Rapport d'enquête publique unique
Protection contre le risque inondation de la Bourbre
(38)
Demande d'autorisation environnementale
Déclaration d'intérêt général concernant les travaux
Déclaration d'utilité publique emportant mise en conformité des
documents d'urbanisme

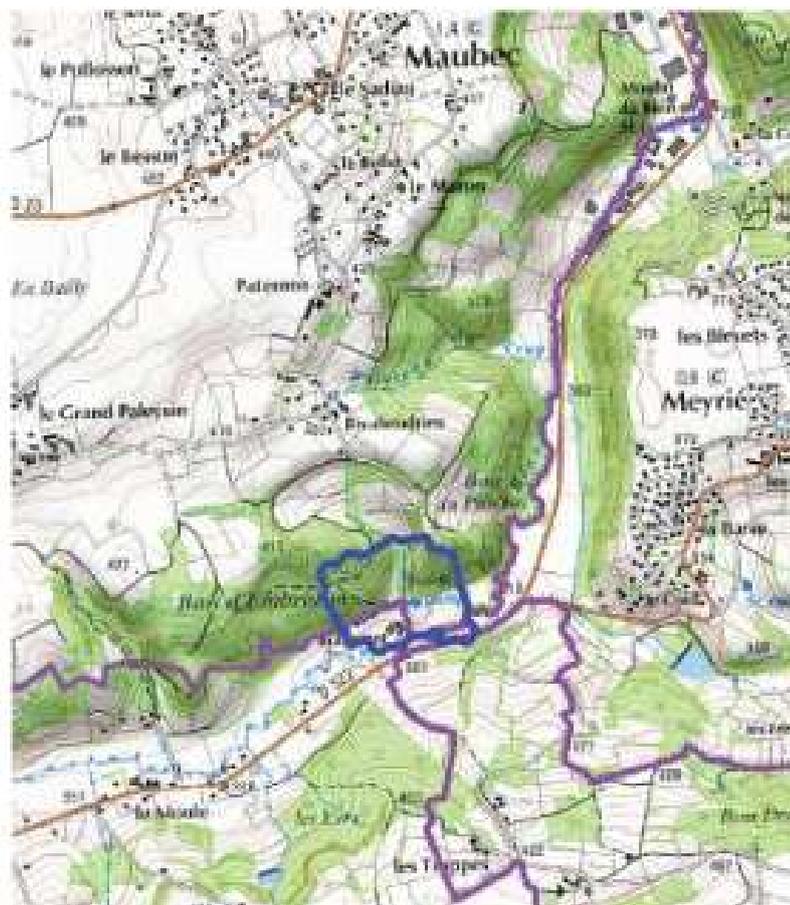
Le dispositif prévu sur le Bion est situé à env. 400 voire 450m en aval du pont et des habitations.

Celui-ci est un pare-embâcle qui sera positionné sur une risberme dans un extradors du Bion et qui sera positionné sur 1/3 de la largeur du cours d'eau. L'écoulement en cas de crue sera alors concentré sur le reste de la largeur.

L'objectif est d'éviter la mise en charge du pont immédiatement à l'aval par des flottants en les stockant sur la zone du pare-embâcle. Ainsi le projet améliore l'inondabilité à l'amont du pont. L'impact attendu à l'amont du pare-embâcle est de moins de 20cm au droit du dispositif et s'estompe progressivement en remontant vers l'amont. (Lorsque le piège à embâcle est plein). Par conséquent, les habitations ne seront pas sur-inondées.

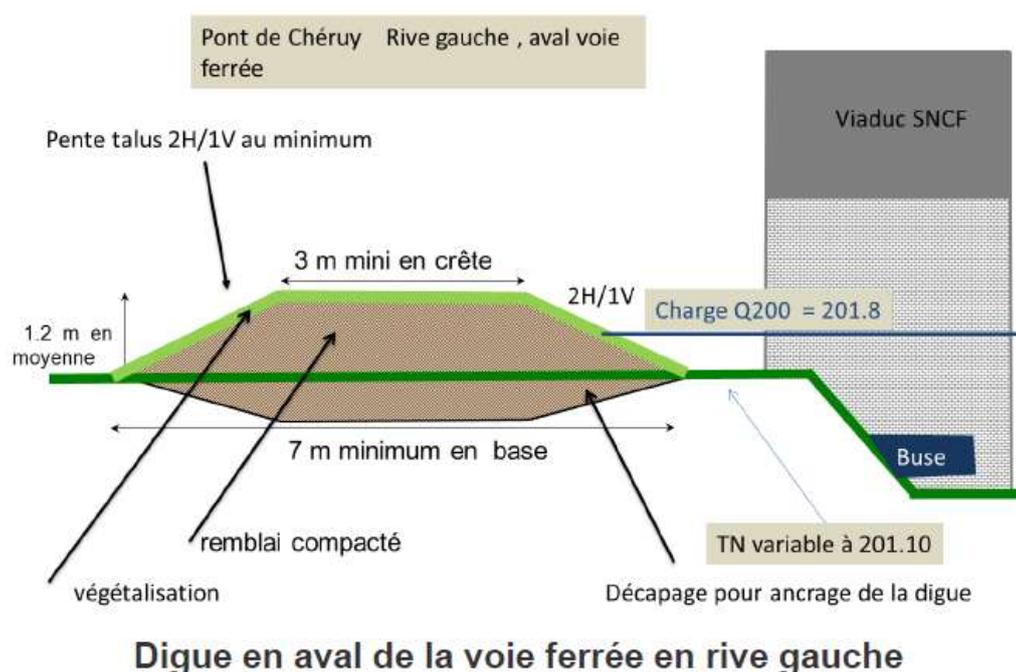
- de l'ouvrage existant à l'angle de l'étang de la Forêt qui évacue le surplus du niveau du plan d'eau ;

L'ouvrage n'a pas vocation à modifier l'ouvrage ou son fonctionnement.

Un canal, calé en extrémité rive gauche du lit majeur, existait autrefois en amont et en aval de la voie ferrée.

A l'amont de cette voie ferrée, ce canal (prise d'eau au niveau du seuil Goy) existe toujours car il sert d'alimentation et de trop plein au plan d'eau à vocation récréative situé en amont de la voie ferrée

A l'aval de la voie ferrée, ce canal a disparu et seule une buse \varnothing 1000 sert d'exutoire et permet le retour vers la Bourbre en souterrain (cf buse de restitution à la Bourbre sur le schéma).

La coupe ci-dessus permet de constater que le merlon envisagé n'est pas accolé à l'ancienne voie SNCF. Cet ouvrage qui vise à protéger la zone de l'Espace Pontois des inondations, ne modifie pas le fonctionnement de l'étang de la forêt, la buse qui sert de vidange en aval de la voie ferrée n'est pas impactée.

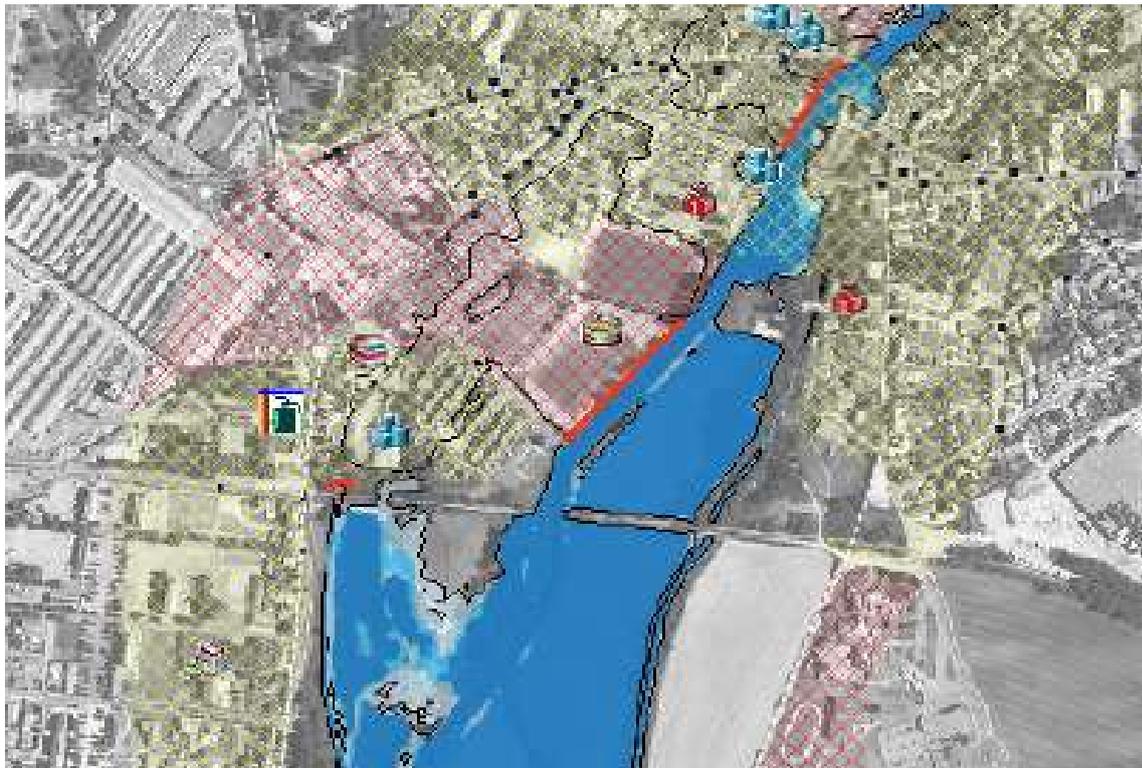
- du projet de transport en commune sur la voie du CFEL ;

L'EPAGE de la Bourbre n'a pas été informé du projet de transport en commun sur la voie CFEL. L'EPAGE se rapprochera du porteur de projet afin de déterminer dans quel délai ces travaux sont prévus et les interactions avec le projet de protection contre les inondations de la Bourbre.

Le futur tracé de ligne n'a pas encore défini précisément, mais pour l'ouvrage de protection qui sera construit, ce dernier n'est pas accolé à l'ancienne voie ferrée, il n'aura donc aucun impact si la ligne est réhabilitée. Pour l'accès à l'ouvrage pour son entretien, il pourra se faire pour le nord au niveau de la zone Espace Pontois si besoin.

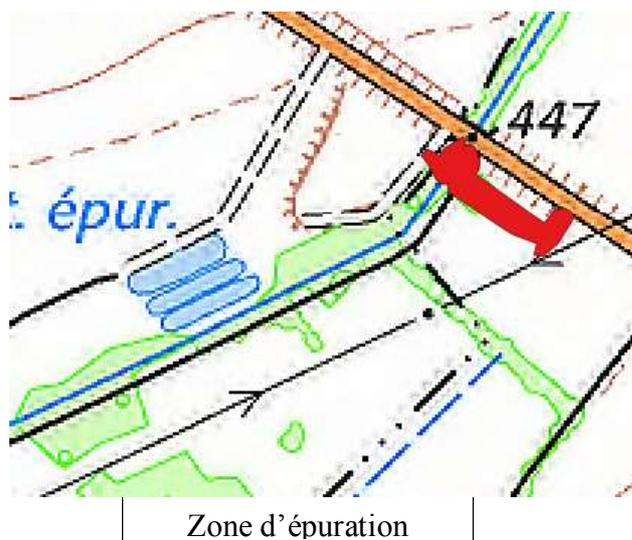
Pendant les travaux, comment les boues et sédiments en suspension seront-ils gérés ?

La lutte contre le relargage de MES (matière en suspension) devra être placée en priorité dans l'organisation et le déroulement du chantier. Des procédures d'exécution spécifiques seront demandées à l'entreprise titulaire en phase de préparation, notamment pour :

- la réalisation des ouvrages provisoires (batardeaux, passage à gué...)
- la réalisation des travaux de terrassement et de génie civil dans le lit mineur

Toutes les mesures mises en place sont consultables de la page 215 à la page 225 du volet C « étude d'impacts ».
